新竹縣政府工程查核代表照片表

工程名稱：新竹縣寶山一、二水庫自行車道周邊旅遊環境營造計畫工程

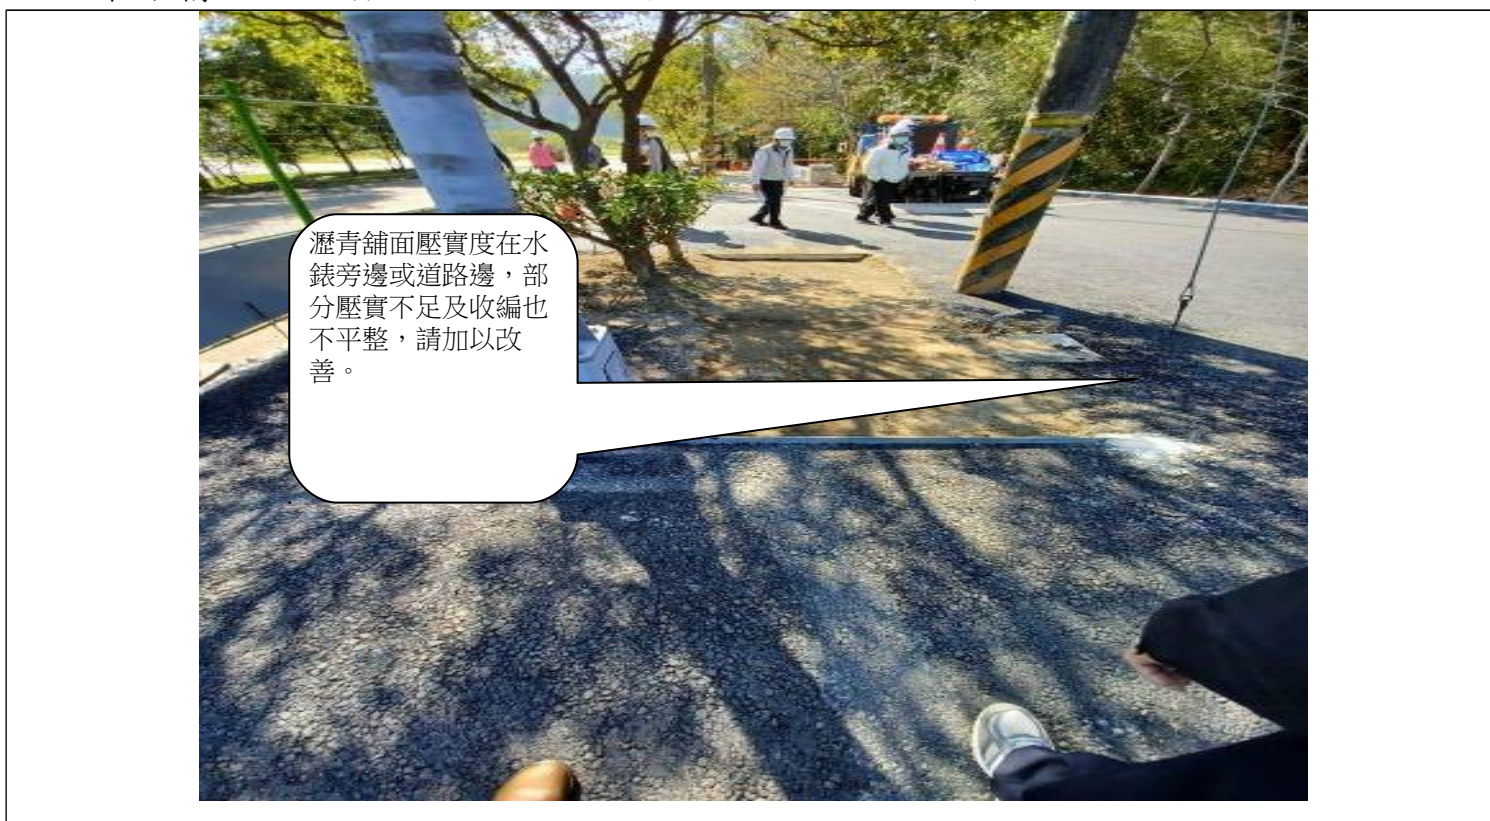
說明	廟前廣場混凝土拉毛地坪，有腳印，請改善。
----	----------------------

說明	工區路緣石，施工外表部份不平整，請改善。
----	----------------------
